**SOCIEDAD CONTRACTUAL MINERA EL MORRO
PROYECTO EL MORRO
ESTUDIO DE IMPACTO AMBIENTAL
ADENDA N° 3**

**SECCIÓN 1.0 – INTRODUCCIÓN
(Ref. No. SA202-00005/17-30)**

El presente documento contiene las respuestas al “Informe Consolidado de Solicitud de Aclaraciones, Rectificaciones y/o Ampliaciones N°3 del Estudio de Impacto Ambiental del proyecto minero El Morro (ICSARA N°3) cuyo titular es Sociedad Contractual Minera El Morro. Éste fue preparado por la CONAMA III Región, sobre la base de las consultas que hicieran llegar los Órganos de la Administración del Estado con Competencia Ambiental convocados a la evaluación del EIA del proyecto en cuestión. Dicho informe fue remitido al proponente por la Comisión Regional del Medio Ambiente de la III Región mediante Carta 381, de fecha 23 de octubre de 2009.

Ilustración 1 Diagrama de Flujo

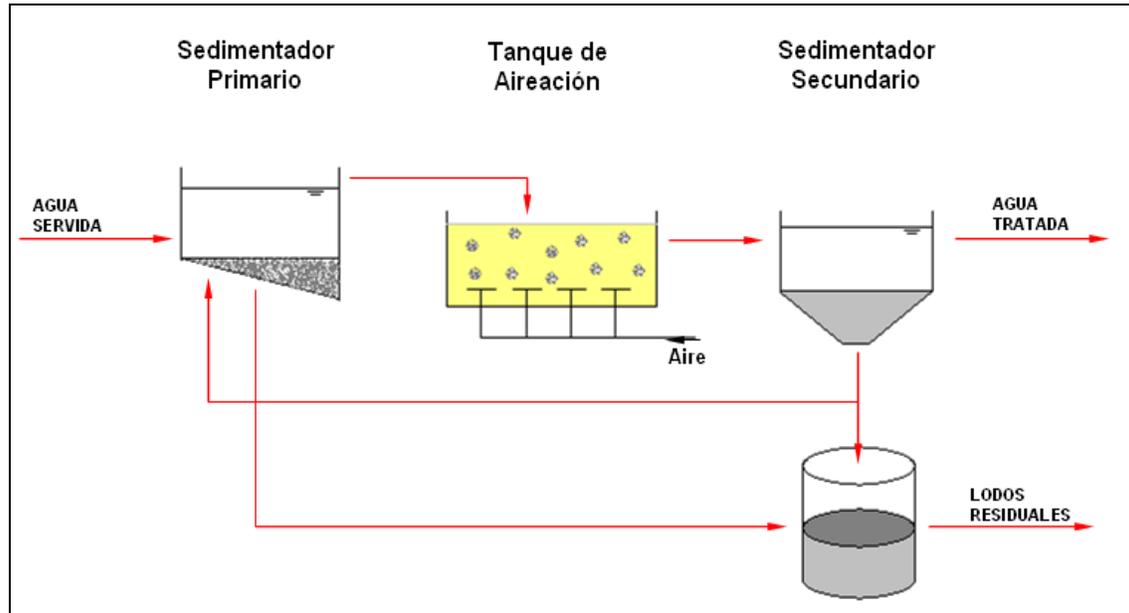
1. Observación a Respuesta 14.- Se solicita al Titular explicar el tratamiento completo de las aguas servidas que generará e indicar las características de los depósitos de estanco, su ubicación y la regularidad de retiro de estos depósitos.

En la Sección 2.0 - Descripción de Proyecto, en el ítem 2.1.5.2 letra i), se describieron las características de las Plantas de Tratamiento de Aguas Servidas que contempla el Proyecto. Además, en las Adendas N°1 y N°2 se dio respuesta a observaciones relativas a detalle del tipo de tratamiento y disposición final del efluente. A continuación se describe el proceso de tratamiento de aguas servidas el cual consiste en un Proceso de Lodos Activados por Aireación Extendida.

En la siguiente Ilustración se muestra un esquema del tratamiento de aguas servidas en base a Lodos Activados de Aireación Extendida.

Ilustración 1

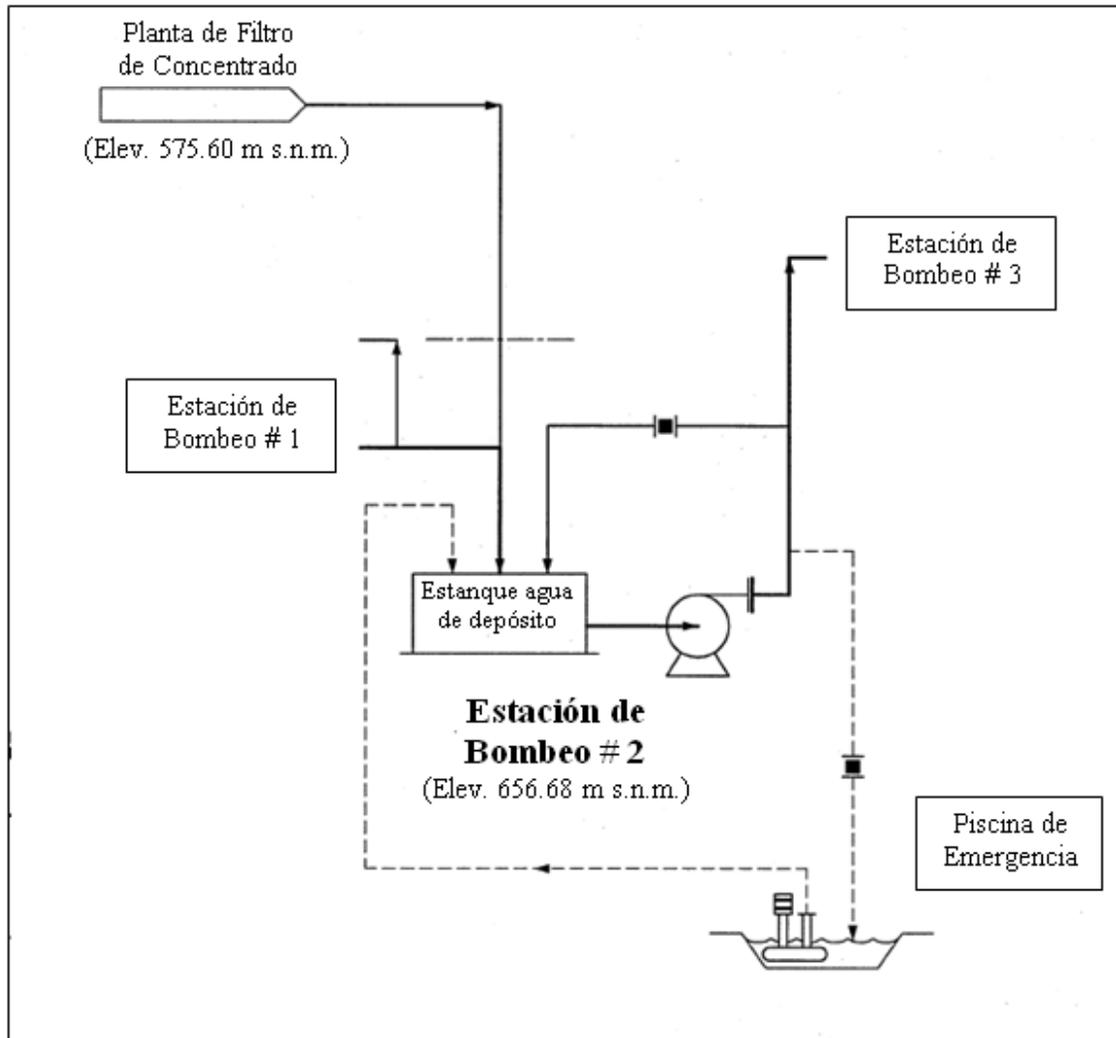
6. En relación a la planta de filtrado, y en particular sobre el agua que se obtendrá de dicho proceso en particular, se solicita al titular precisar sobre si dicho volumen de agua será reimpulsado inmediatamente a la planta de procesos mediante el acueducto, o bien, será almacenada temporalmente en algún tipo obra. Sobre esto último, de ser así, se solicita al titular presentar los antecedentes constructivos y de funcionamiento del estanque o similar ha utilizar.

Tal como se plantea en la observación, el agua efluente del proceso de filtrado de concentrado (15 l/s aprox.) será almacenada en un estanque de 150 m³. Posteriormente dicha agua será tratada y luego conducida a un Estanque de Agua Desalinizada perteneciente a la Estación de Bombeo N°2 a la que llegará a presión atmosférica. Desde dicho estanque será bombeada a la Estación de Bombeo N°3, incorporándose de este modo a la Tubería de Agua Desalinizada hacia el Área Mina-Planta, tal como se muestra en la siguiente Ilustración.

El tratamiento del agua descartada por los filtros consistirá en un proceso de filtración según:

- Filtración Multimedia. Sistema compuesto por dos filtros trabajando en paralelo, a una tasa de $8 \text{ m}^3/\text{hr}/\text{m}^2$, cuya finalidad es disminuir la concentración de materiales en suspensión; y
- Filtración por Carbón Activado. Sistema compuesto por dos filtros de carbón activado trabajando en paralelo, a una tasa de $8 \text{ m}^3/\text{hr}/\text{m}^2$, cuya finalidad es la absorción de material orgánico, posterior inyección a la tubería de agua desalinizada a sector Área Mina- Planta.

Ilustración 1 Receptores de Interés Tasa de Sedimentación MPS

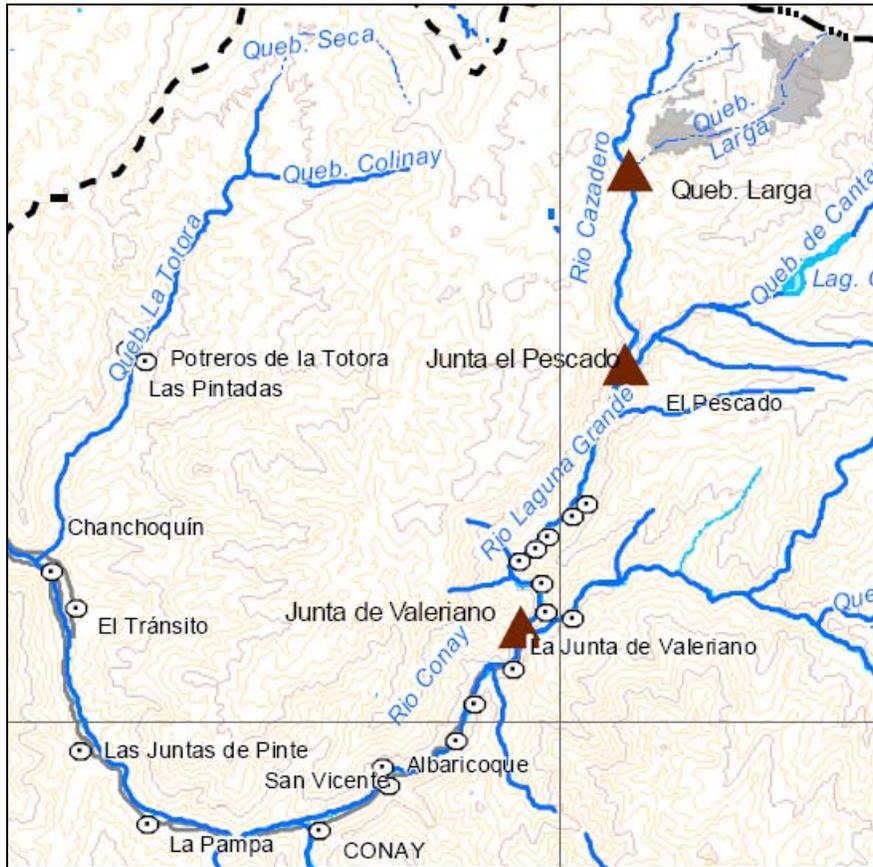
3. Se aclara al Titular que debe demostrar la forma en que su proyecto dará cumplimiento de la Norma Secundaria de Calidad del Aire, establecida en el D.S N° 04/1992, del Ministerio de Agricultura. Se aclara también que la respuesta N° 5, del capítulo 2, "Pan de Cumplimiento de la Legislación Ambiental Aplicable", entregada en Adenda N° 2, se determina insuficiente, puesto que se expone: "de conformidad al criterio de la Dirección Ejecutiva de CONAMA, plasmado en la Resolución Exenta 767/2007, las normas de calidad ambiental no obligan directamente a los titulares de las fuentes emisoras en el sentido que deban cumplir con los parámetros máximos en ellas establecidos". Igualmente mencionan que "De acuerdo a lo anterior, no es procedente que se exija al titular del Proyecto en evaluación el cumplimiento de la

Dado que el receptor que se encuentra más cercano al Área del Proyecto al cual le es aplicable el D.S. 4/1992, MINAGRI corresponde a Junta de Valeriano, es necesario estimar en dicho punto el aporte del Proyecto a la tasa de sedimentación.

En los Cuadros 1 y 2 se presentan la estimación de las tasas de sedimentación en tres receptores; es importante mencionar que de éstos tres receptores, el correspondiente a Junta El Pescao no cuenta con mediciones de Línea de Base, es por esto que se considerará como Línea de Base las mediciones del receptor más cercano; que corresponde quebrada Larga. Así mismo, en el receptor Junta de Valeriano se considera el aporte estimado en el receptor Junta el Pescao, toda vez que se espera que el aporte del Proyecto a la tasa de sedimentación disminuya conforme la distancia a la mina aumenta. En la Ilustración 1 se muestra la ubicación de los receptores antes mencionados, cada uno de éstos receptores se presenta con un triángulo como símbolo.

Ilustración 1 Formación compuesta por *Prosopis flexuosa*, sector Las Cuñas.

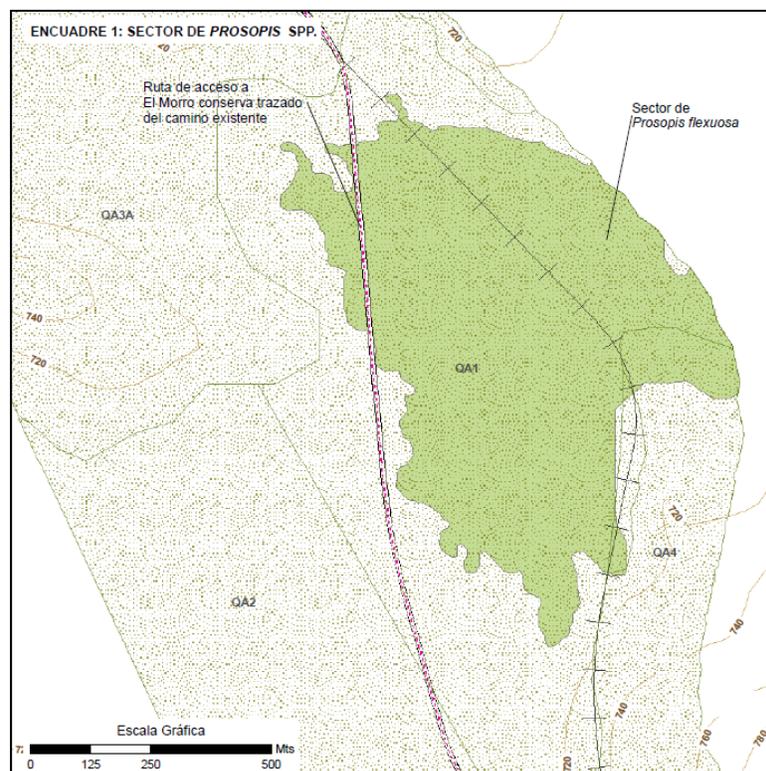
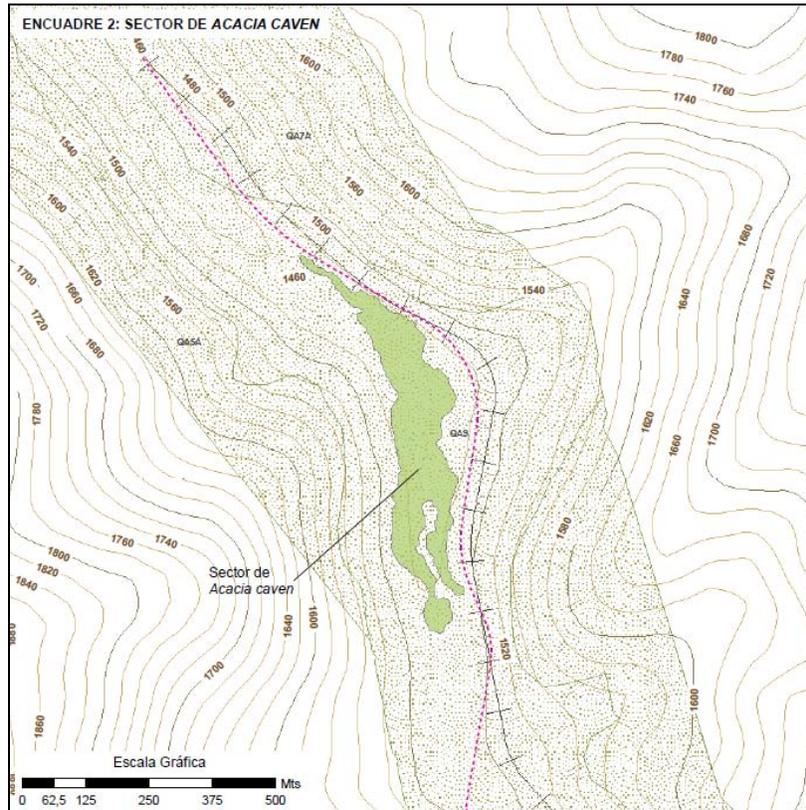
En general la información presentada por el titular, llámese Planes de Trabajo, Planes de Preservación, no cumple con los antecedentes suficientes, tanto administrativos como técnicos para ser evaluados por este servicio, por otra parte existe una falta de rigurosidad en cuanto a la información entregada. Por esto, se solicita, aclarar en qué cantidades se presentan las formaciones en el Área Mina-Planta que contienen la especie *Adesmia echinus* (DS 68) y en las intervenciones que se realizarán en la Quebrada Algarrobal, donde se afectará un área compuesta por Algarrobos (*Prosopis chilensis*), Espinos (*Acacia caven*), Chañares (*Geoffrea decorticans*) por la construcción de caminos y la instalación de tuberías para acueducto, debido a que estas especies estarían formando un bosque (según la información enviada por el Titular), además estando en el DS 68 y estando clasificada en categoría de Conservación Vulnerable por el Libro Rojo de la Flora Terrestre del año 1989, aplica el artículo 19 de la misma ley, por lo que se solicita corregir y presentar los planes que correspondan.

En el área de estudio Quebrada Algarrobal existen dos sectores con características de bosque según la definición de la Ley 20.283 (Ver Plano Áreas con Vegetación Boscosa, en sección Planos de esta Adenda N°3).

En las Ilustraciones 1 y 2 se muestran estas formaciones y en el plano de esta observación.

En ninguno de estos casos, las formaciones que constituyen bosque serán alteradas ni intervenidas por el emplazamiento de las obras lineales contempladas por el Proyecto:

Ilustración 1

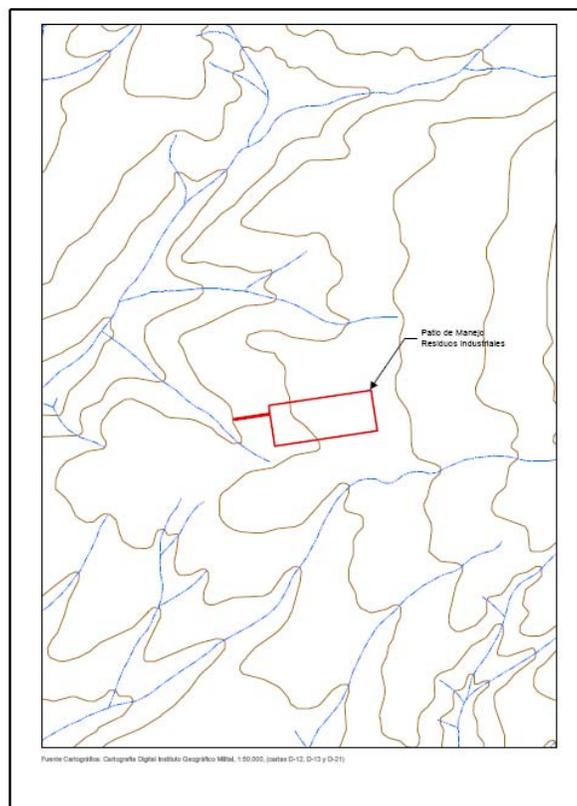
En relación al emplazamiento del patio de manejo de residuos industriales, el que se proyecta instalar sobre un cauce natural conforme a lo ilustrado en el plano 2.2. de la

El Patio de Manejo de Residuos Industriales no se encuentra proyectado sobre un cauce natural, como se indica en la observación. En efecto, la Ilustración 1 contiene un mayor detalle que el presentado en el EIA y Adenda N°1 y Adenda N°2 en cuanto a los cauces existentes en el área (información del Instituto Geográfico Militar) y permite concluir que el cauce más próximo al Patio de Residuos se localiza a unos 80,3 metros.

De acuerdo a lo expuesto, no se requiere el Permiso Ambiental de Intervención de Cauces, y por lo tanto, no es procedente presentar los antecedentes requeridos por el RSEIA para la obtención del PAS establecido en el Art. 106.
